Parc éolien des Trois Poiriers
Commune de Tartiers (02)

Mémoire en réponse à l'avis délibéré de la MRAe des Hauts-de-France

Avis MRAe n°2020-4856
adopté lors de la séance du 20 octobre 2020

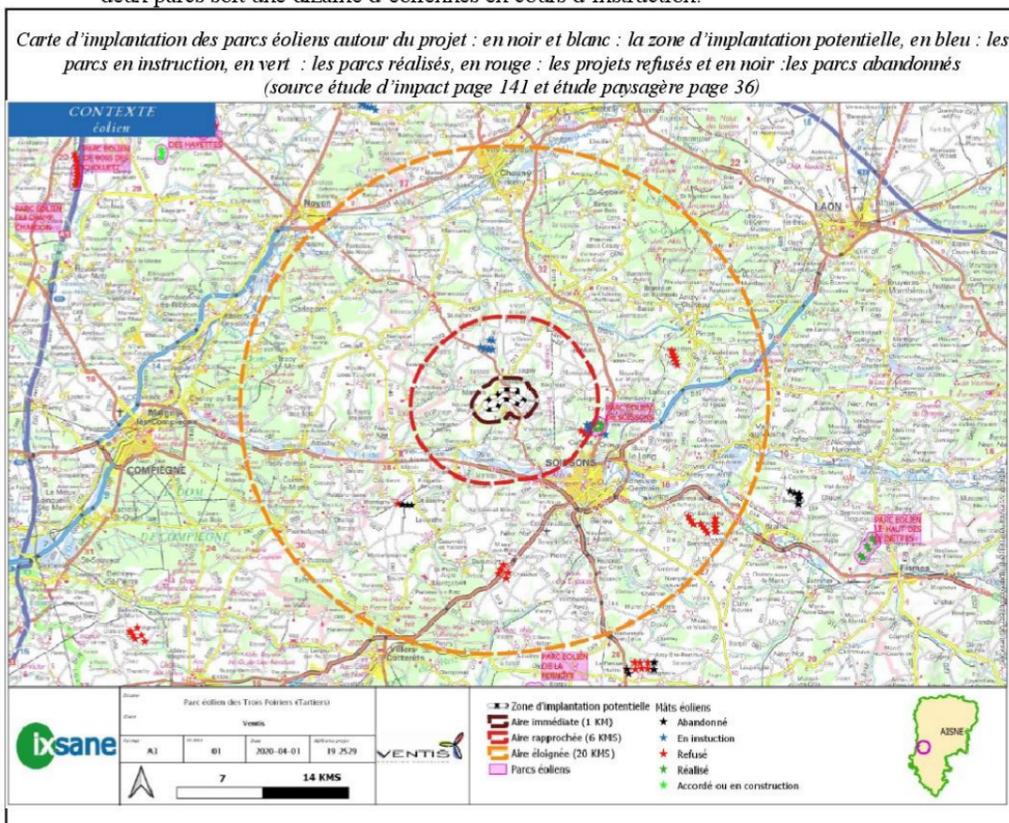
Le projet est localisé dans un contexte éolien peu marqué et la carte ci-dessous fait apparaître dans un rayon de 20 km autour du projet :

- un parc, soit quatre éoliennes en fonctionnement ;
- deux parcs soit une dizaine d'éoliennes en cours d'instruction.
